„Modernizace trati Praha-Ruzyně (mimo) – Kladno (mimo)”

Vysvětlení, změny a doplnění zadávací dokumentace - Dodatek č. 14

Harmonogram výstavby (č. přílohy 1.003) uvádí:

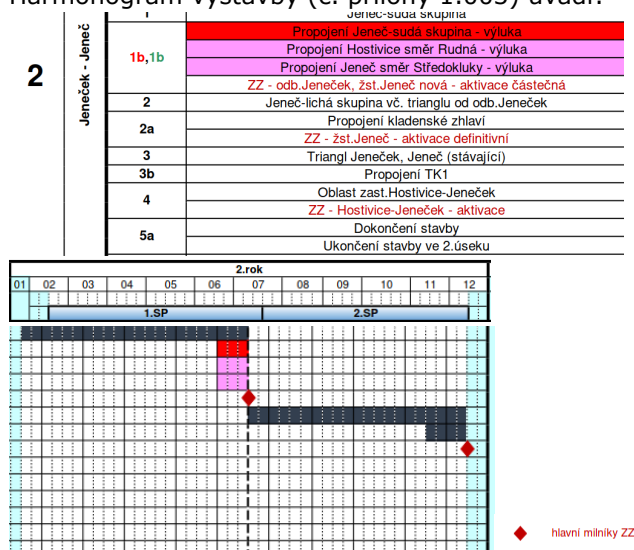
Dotaz 565)

„Ve stavebním postupu SP 1b během výluky drážní dopravy bude aktivováno provizorní SZZ na odb. Jeneček.“

„Během postupu SP 3b, kdy bude vyloučen provoz, bude aktivováno definitivní zařízení v nových kolejích 2,4 a 6. v ŽST Hostivice. Spolu s definitivním SZZ v ŽST Hostivice dojde také k aktivaci definitivního SZZ v odb. Karlovarská a současně k aktivaci definitivního SZZ odb. Jeneček.“

Ve výkazu výměr se nacházejí následující položky:

Odpověď na dotaz č. 565:
